Avis délibéré en date du 23 avril 2020 de la Mission régionale d'autorité environnementale d'Île-de-France sur le projet d'aménagement de la RD 190 à Carrières-sous-Poissy et Triel-sur-Seine dans le département des Yvelines

Le présent avis porte sur le projet d'aménagement de la RD 190 de Carrières-sous-Poissy à Triel-sur-Seine porté par le conseil départemental des Yvelines, ainsi que sur l'étude d'impact de ce projet datée de décembre 2019. Il est émis dans le cadre d'une procédure de déclaration d'utilité publique emportant la mise en compatibilité du plan local d'urbanisme intercommunal (PLUi) de la communauté urbaine Grand Paris-Seine-et-Oise.

Figure 2: Projet de liaison entre la RD 190 et la RD 30, plan général des travaux - source : arrêté de DUP, 2013

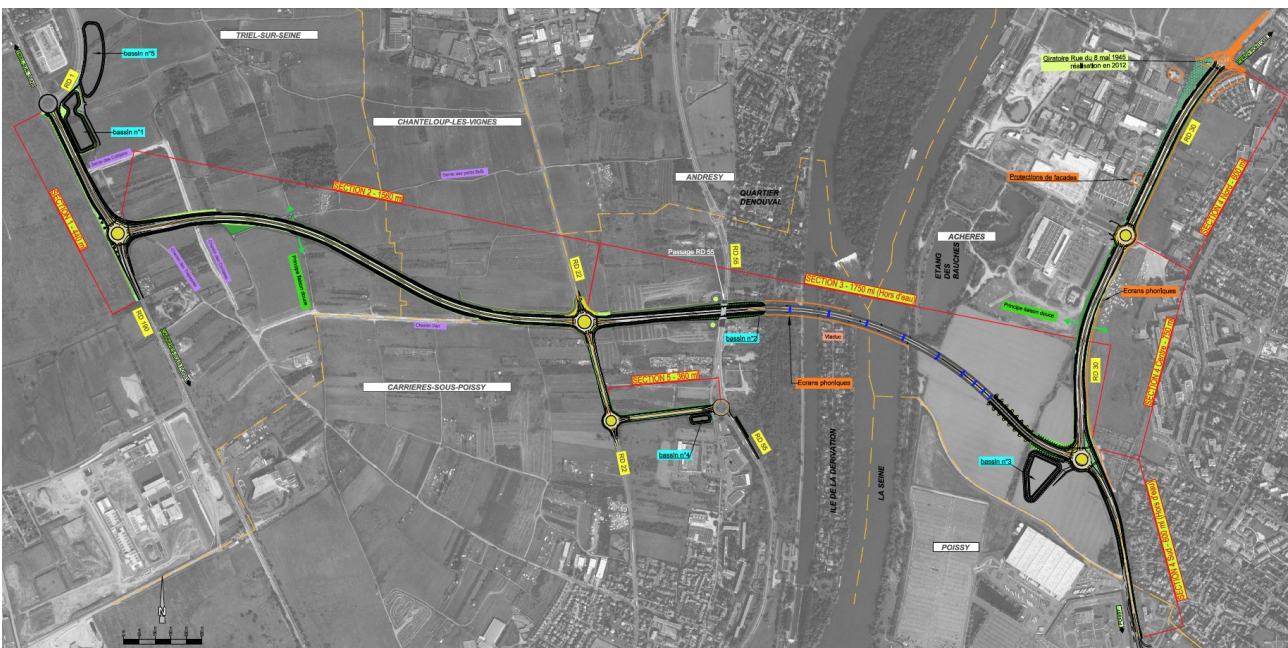
La future liaison routière entre la RD 190 et la RD 30 et le présent projet poursuivent un même objectif « améliorer les conditions de desserte et d'accessibilité au territoire de la boucle de Chanteloup. »¹⁰ Dans les deux cas, il s'agit d'accompagner le développement urbain de la boucle de Chanteloup par le développement ou l'extension de son réseau routier. De plus, les travaux de la liaison RD 30-RD 190 comportent l'aménagement de la RD 190 sur une section de 440 m au nord du présent projet (cf. Figure 2). Les deux projets sont portés par le même maître d'ouvrage.

L'objectif commun de renforcement de la desserte de la boucle de Chanteloup, leurs liens fonctionnels et les impacts potentiels liés de ces deux opérations, notamment en termes de trafic routier et de pollutions et nuisances induites doivent pour la MRAe conduire le maître d'ouvrage à examiner si elles constituent, au titre de l'évaluation environnementale, deux composantes d'un même programme de travaux, l'étude d'impact de chacun des projets devant alors comporter une appréciation des impacts de l'ensemble du programme, et à défaut approfondir l'analyse des impacts cumulés. ^{11]}

- **de justifier la non intégration du projet de liaison routière entre la RD 190 et la RD 30 et du projet d'aménagement de la RD 190 dans un même programme de travaux ;**
- **le cas échéant, de compléter l'étude d'impact par une appréciation des impacts de l'ensemble du programme ;**
- **et, à défaut, d'approfondir l'analyse des impacts cumulés de ces deux projets.**

Figure 8: Saturation du trafic en heure de pointe du matin – source : étude d'impact

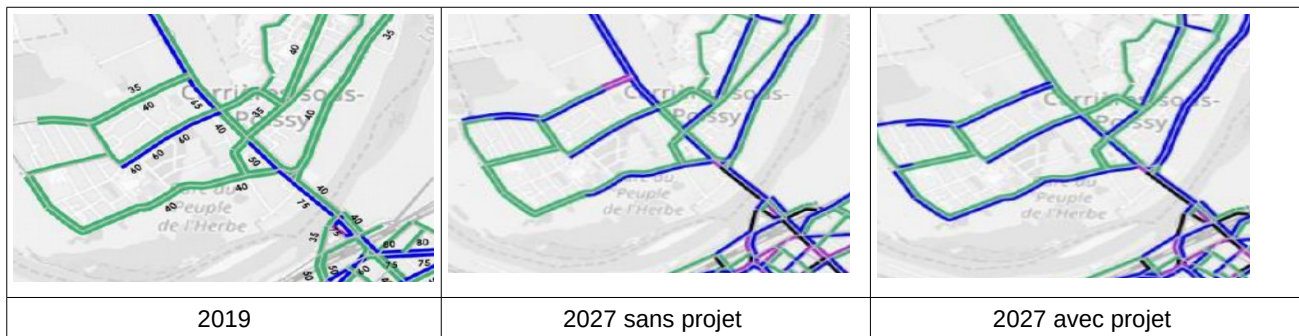
Ces simulations montrent que le projet n'aura quasiment aucune incidence sur le volume du trafic en 2027 sur la RD 190 réaménagée, notamment sur sa section la plus chargée entre le carrefour avec la RD 55 et le pont de Poissy.

Ces résultats montrent que le présent projet n'apportera pas de réponse significative aux problèmes de saturation qui s'aggraveront entre 2018 et 2027 au sud de la RD 190 au niveau du Pont de Poissy . L'étude d'impact indique (page 118) que pour des raisons techniques, de coûts¹⁹ et d'impact visuel, le choix d'engager des travaux au droit du Pont de Poissy n'a pas été retenu. Elle présente les dispositions d'exploitation des feux qui donneront une priorité aux bus lors de leur redémarrage au carrefour avec la RD 55

La MRAe recommande de préciser et de rendre accessible la méthode retenue de simulation des évolutions du trafic routier.
